**OGGETTO:[ID: 5099] Porto di Torre Annunziata - Barriere sommerse permeabili ed ecocompatibili per contrastare il fenomeno dell'insabbiamento del porto, rinaturalizzando gli areali marini compromessi dal fiume Sarno. Valutazione preliminare ai sensi dell'art. 6, c. 9 del D. Lgs. 152/2006. Nota Tecnica.**

### **Oggetto della richiesta di valutazione preliminare**

Figura 3 – barriera a Lignano Sabbiadoro

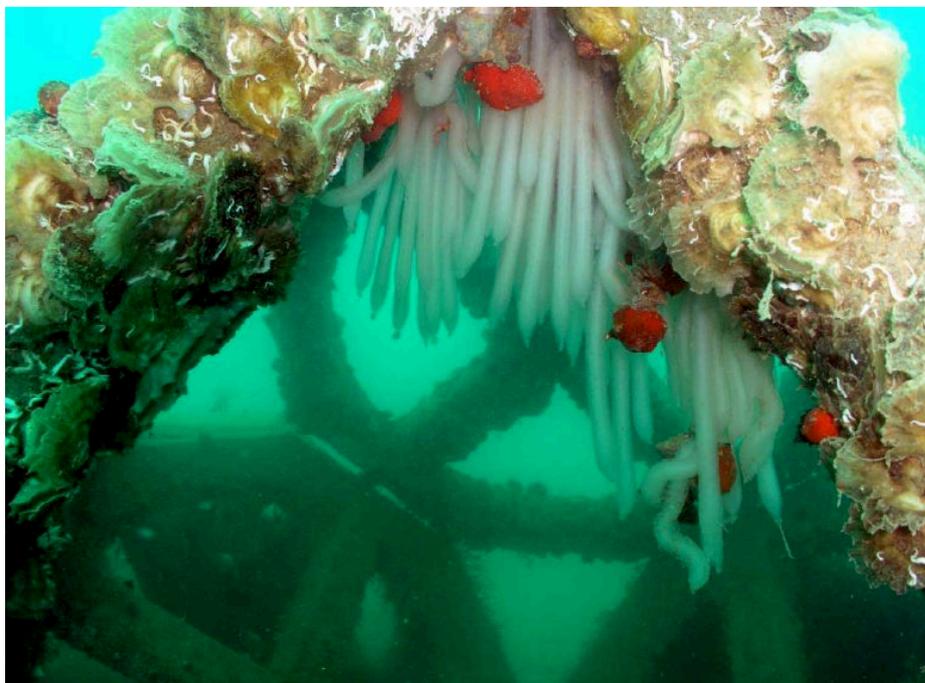
Inoltre, il Proponente dichiara che la tipologia di barriera utilizzata consentirà la rinaturalizzazione dell'areale seriamente compromesso da interventi antropici e dagli effluenti dall'adiacente foce del fiume Sarno, come dimostra la foto seguente, che riprende un particolare di una barriera già eseguita a Lignano Sabbiadoro nel 2007, dopo solo otto mesi dalla sua immersione:

la colonizzazione della struttura è evidente e dimostra come la conformazione dei moduli e le caratteristiche superficiali delle piastre che lo compongono siano adatte al ripopolamento della fauna e flora marina.
